**Avis délibéré de la mission régionale
d'autorité environnementale
Hauts-de-France
sur le projet de parc éolien du Pays à Part
à Febvin-Palfart, Fléchin et Laires (62)**

n°MRAe 2018-3192

(Source étude d'impact)

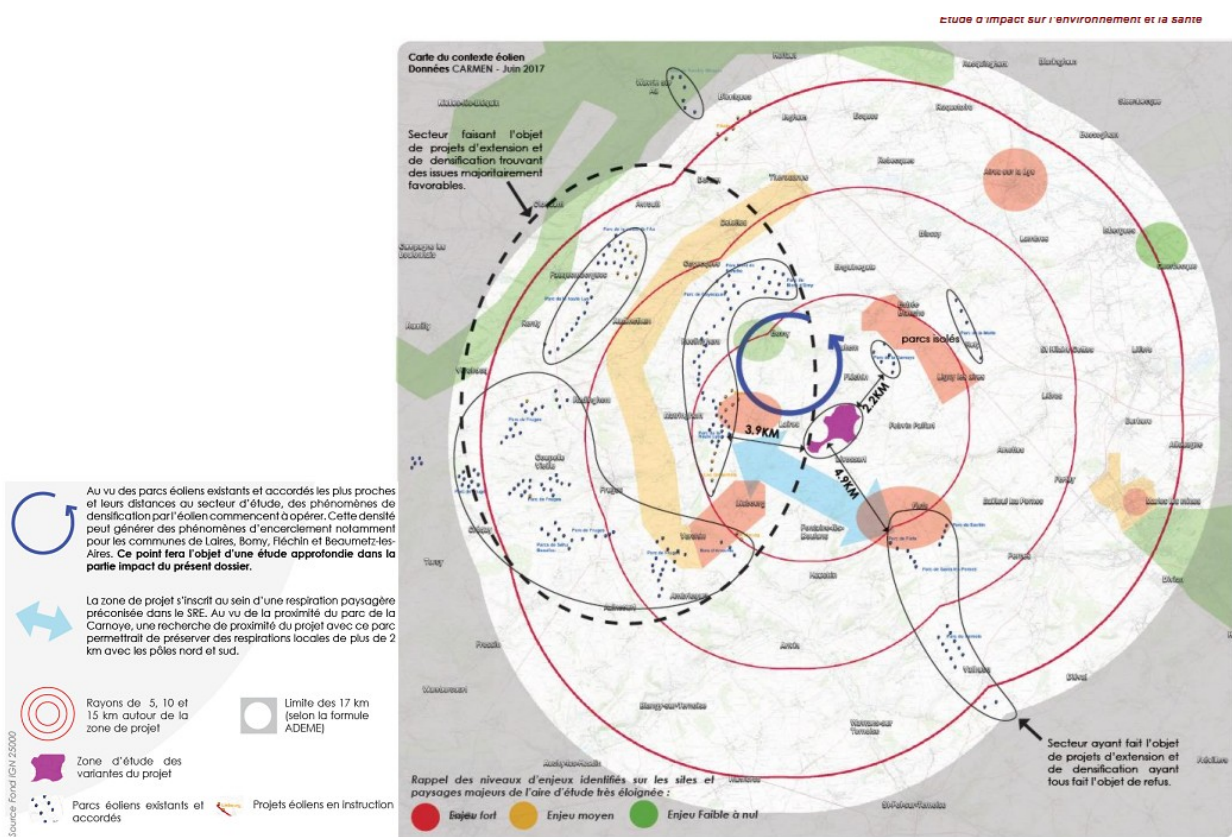
L'étude d'impact analyse le cumul d'impact avec les autres projets connus hors projet éoliens (page 386 de l'étude d'impact). Les cumuls d'impact avec les autres projets éoliens sont analysés pages 27-28 et cartographiés (figure ci-dessous). L'analyse des effets de la densification des parcs est développée dans la partie paysage de l'étude d'impact.

L'étude paysagère démontre qu'une problématique d'encerclement, de surplomb des villages de Laires, Beaumetz-les-Aire et Livossart et de saturation paysagère est déjà présente, marquée par des indices d'occupation des horizons importants et des espaces de respiration restreints.
